## 委員および一般からのご意見

### ①委員からの流域委員会の審議に関する意見、指摘 (2004/7/29~2004/8/18)

②一般からの流域委員会へのご意見、ご指摘(2004/7/29～2004/8/18)

## 給水能力・一日最大給水実績比較図

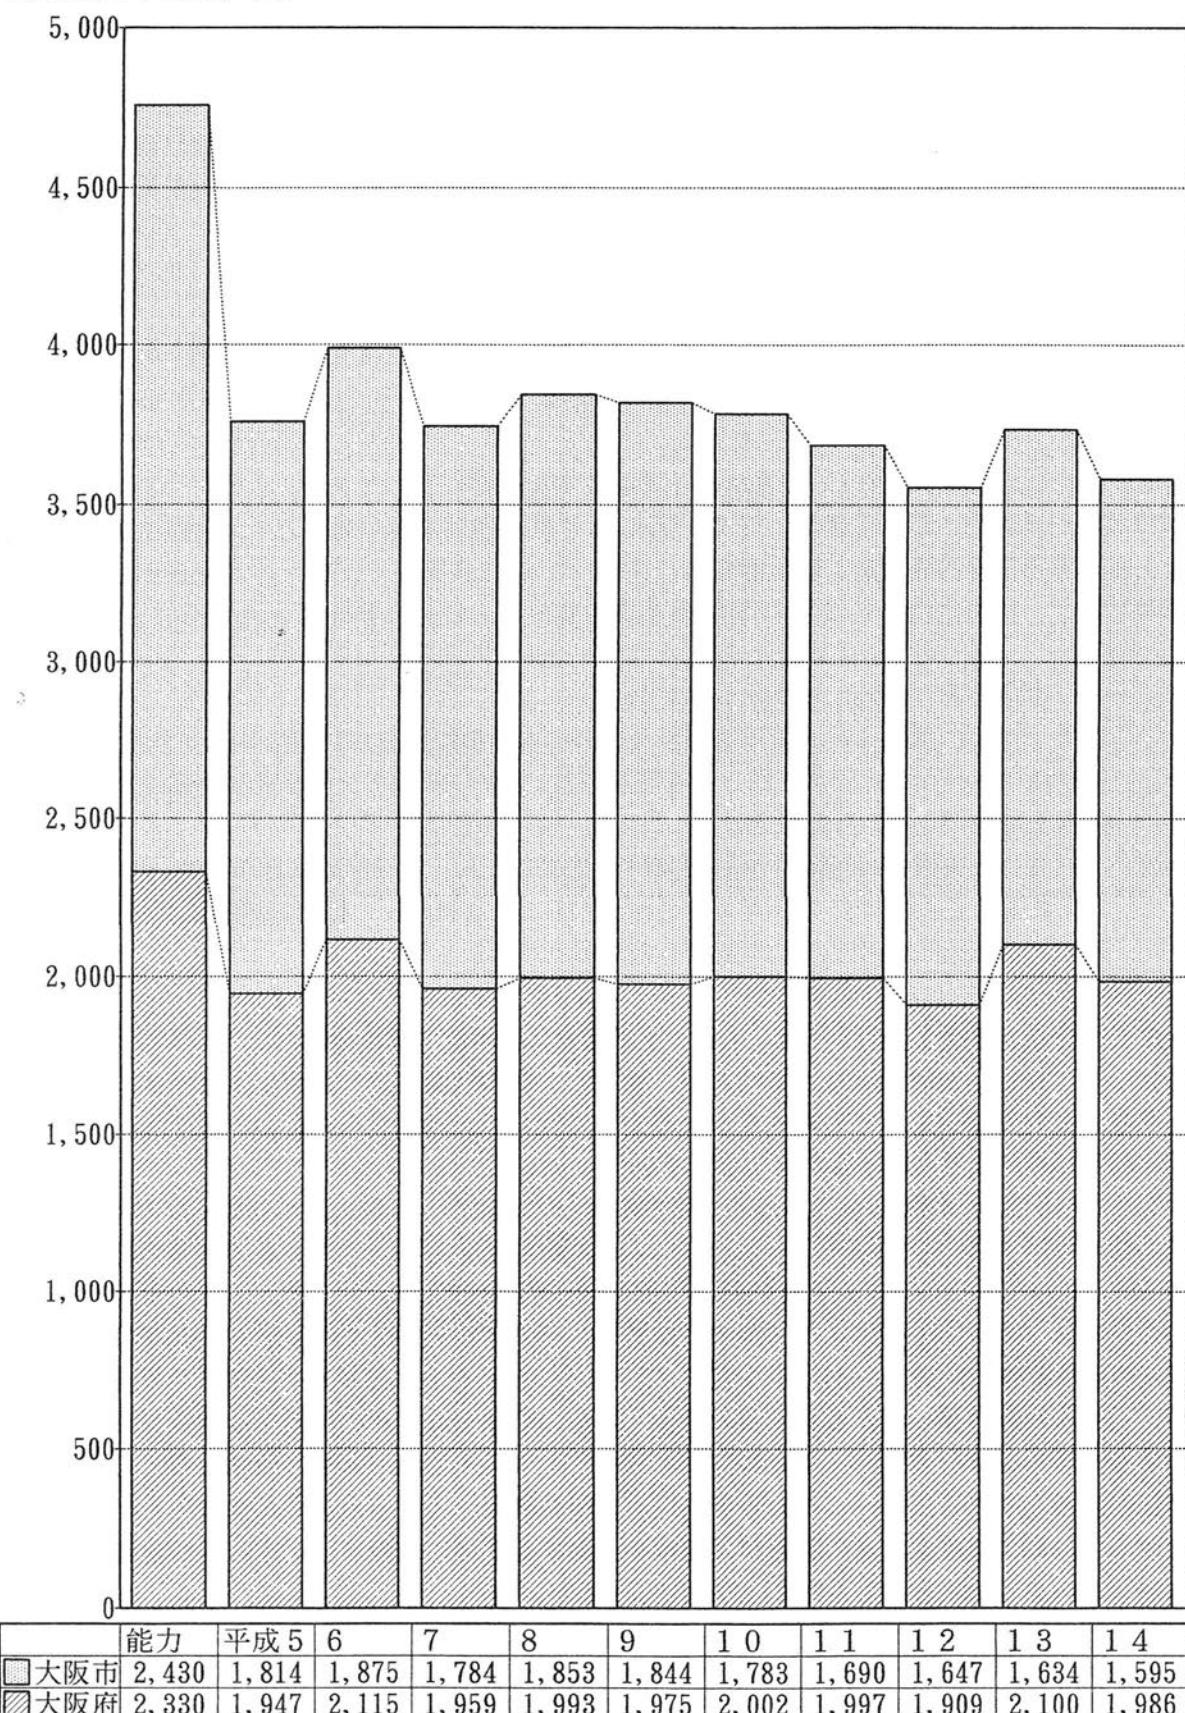
まず添付した「給水能力・一日最大給水実績比較図」をご覧ください。このグラフは筆者が作成したものですが、出典は大阪の「平成14年度水道局事業年報」と「大阪府水道部経営・事業等評価委員会 第1回水需要部会資料」です。（前者のCOPY=給水量累年比較も添付します。後者については第31回委員会参考資料1 462-10 参照請う。）

データーをみるとつぎのことが分かります。

- ① 過去10年間(H5~14)大阪市を含む大阪府の水需要は明らかに減少傾向にあること。
- ② 琵琶湖の水位がマイナス123cmを記録した、あのH6年の大渇水時にも給水に致命的な支障を来さなかったこと。
- ③ 給水能力と実績との差額約100万M<sup>3</sup>/日は、一人一日平均給水量を400リットルとすれば、これだけで250万人分に相当すること。※  
なお、大阪府民にはまだまだ節水の余地がありましょう。

5頁 9 図

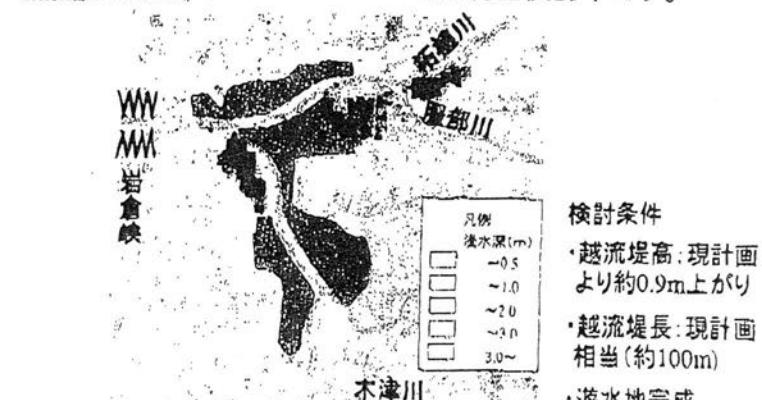
5頁9図を見ると、『上野遊水地の越流堤の諸元を、最も効率的に設定しても上野地区の浸水被害はなくなりません。』として氾濫シミュレーション図を掲げています。

検討条件は、『越流堤高：現計画より約0.9m上がり』『越流堤長：現計画相当（約100m）』『遊水地完成』の3点です。

何が、『最も効率的に設定して…』なんでしょうか。

河川管理者の検討は、高さは現計画より約0.9m上り、長さは現計画通り100mとするアイマイモコとしたものです。（地形上最大）可能とする長さ1,000m、E.L136.2mの平均堤高で検討してこそ『最も効率的な設定による』と言えるものです。

又、上記氾濫シミュレーションには、現状河道の状態がどう把握されているのか、岩倉峡での疎通量が（5313洪水）時点の2,986 m<sup>3</sup>/sを越え幾らが見込めるのか、流域の保水力などの流出量への影響が、昭和28年当時とは全く違うところを、どのように補正して計算しているのか、柘植川と服部川合流部の霞堤地帯の溢水、木根市場付近低平地に於ける内水氾濫、服部川の羽根川原堤防の破堤を見込んだ小田低平地への浸水などを具体的に示していない。即ち、全体として「川上ダムがなければ浸水被害はなくならない」イメージを植えつけたい一心の、“不透明極まる”無責任説明とか言い様がありません。

- B. 18頁31図は平成16年7月18日に木津川上流第4回住民対話集会説明資料として出されたものです。下の5頁9図はその前、6月22日、淀川水系流域委員会（第30回）に提出されたものです。

明らかに、越流堤高を変えるだけでも浸水面積が減少することを隠したいが為、川上ダムの有効性を見せかける為としか見られません。そして、住民は『難しい計算内容

### 昭和28年13号台風 岩倉峡 ハイドログラフ

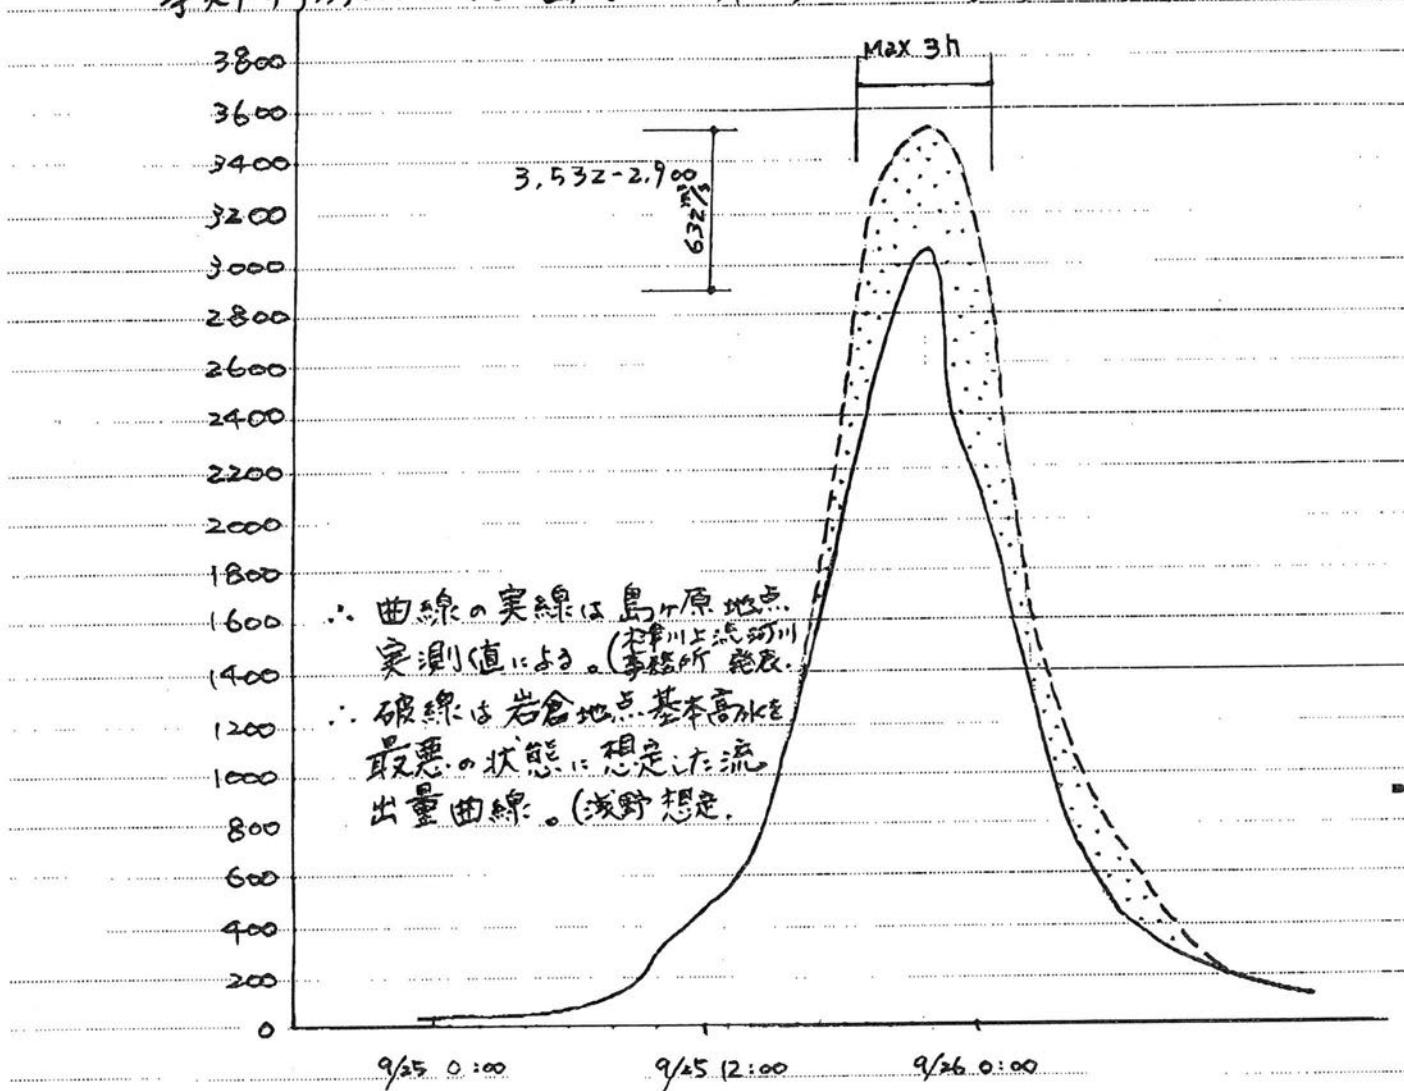
洪水位が(高)まり越流堤から溢水する水はその高さ0.1m~0.5mであると考えられます。流量分配図で岩倉地点へ押寄せた基本高水量は3,532m<sup>3</sup>/sとされています。島ヶ原地点での実測比-7流量は3,054m<sup>3</sup>/sで、横入り河川流出量を引くと2,900m<sup>3</sup>/sが岩倉地点を流下した事になっています。[3,532m<sup>3</sup>/s - 2,900m<sup>3</sup>/s = 632m<sup>3</sup>/s]がバーチウォーターにて上野北西部に湛水したのであり、氾濫量は342万m<sup>3</sup>ありました。実測比-7流量を記録した島ヶ原地点でのハイドログラフに岩倉地点での基本高水量のハイドログラフを合成すると、次の

因になります。(40日前に岩倉峡落合部を塞いた巨岩達の除雪が出来ていなかた事実が判明しているが、この因においては不問)にし、その影響については反映させていない。)
